监理工程师通知单

工程名称：安丘市 80MW 光伏扶贫电站项目

编号：AQ-GF-ZH-003

主题：关于材料进场检测质量相关事宜

后附不合格相片

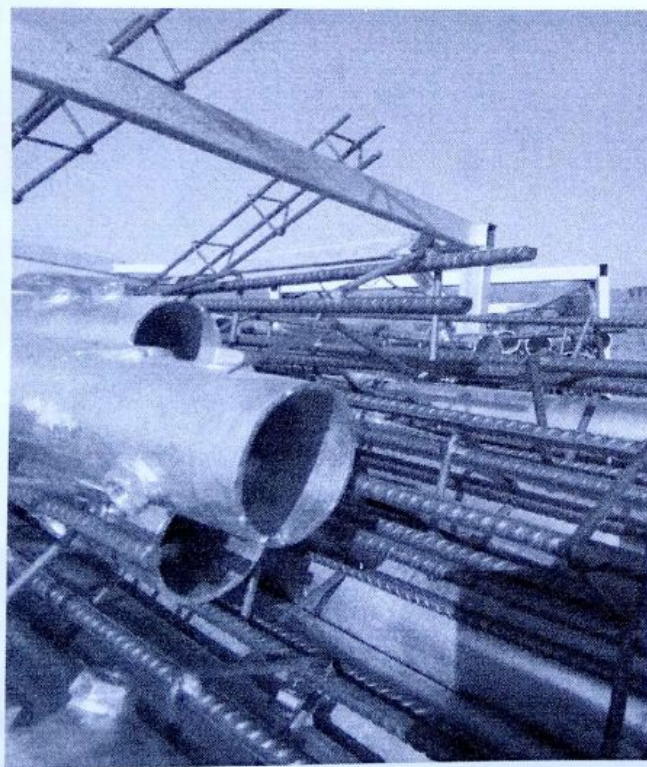
- 1、箍筋存在漏焊的现象；
- 2、钢管镀锌层不均匀且达不到设计要求；
- 3、实测数据与进场材料合格证上数据不符；
- 4、钢管镀锌存在挂锌现象，感观差。

以上问题，监理、业主要求这批进场材料退场，不允许用于本项目，之后再次出现这样质量问题的材料，严禁卸车、进场！
